**Avis de la Mission Régionale d'Autorité environnementale
de Bourgogne-Franche-Comté
sur le projet de parc agrivoltaïque en élevage ovin
au lieu-dit « la Garenne de Seigne »
sur la commune de Suilly-la-Tour (58)**

N° BFC – 2024 – 4515

Localisation du site d'étude et plan masse du projet (cf. chapitre 1, parties 1.2 et 2.3.16 de l'étude d'impact)

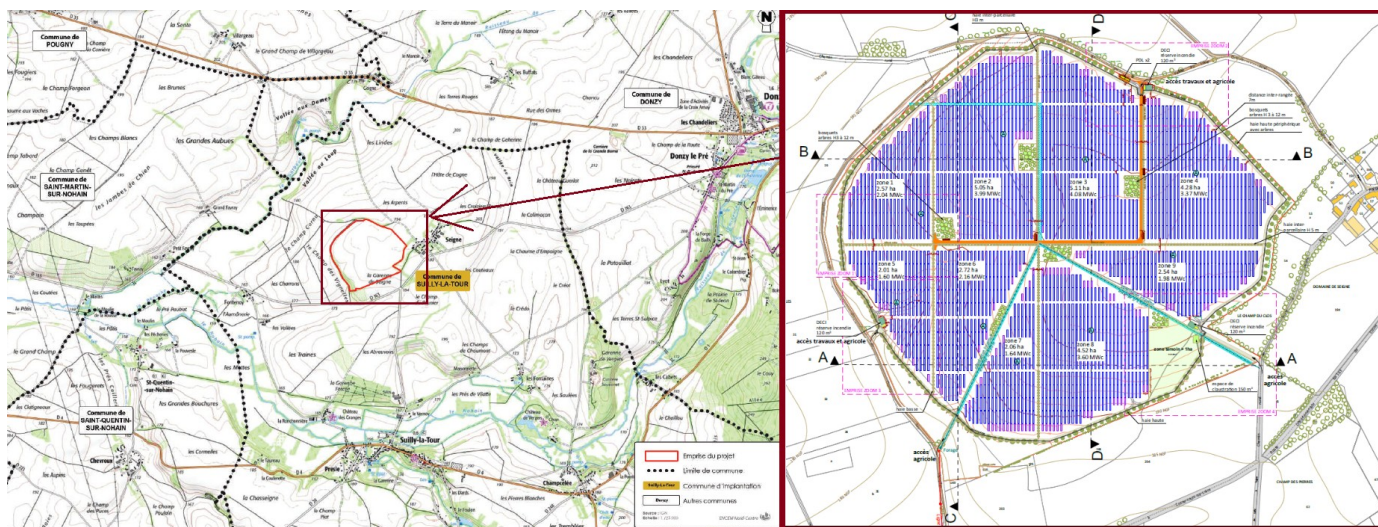
Le projet de parc agrivoltaïque s'étend sur une emprise qui sera clôturée totale de 42,7 ha, découpée en neuf zones de pâture (ou « paddocks ») de 2 à 6,5 ha, et en une zone témoin sans panneaux de 1 ha au sud-est (où sera aussi implanté un espace de claustration des brebis de 150 m²). La composante photovoltaïque du projet couvre une surface totale de 30,87 ha (en comptabilisant les panneaux photovoltaïques et les espaces inter-rangées) et le taux d'occupation de l'emprise au sol par les seuls panneaux est de 34 % selon le dossier. Le projet prévoit également de clôturer près de 3,3 ha d'espaces de pâture à l'extérieur du parc agrivoltaïque, adjacents à l'ouest et au sud-est (au niveau des pelouses calcaires et des fourrés à enjeux écologiques).
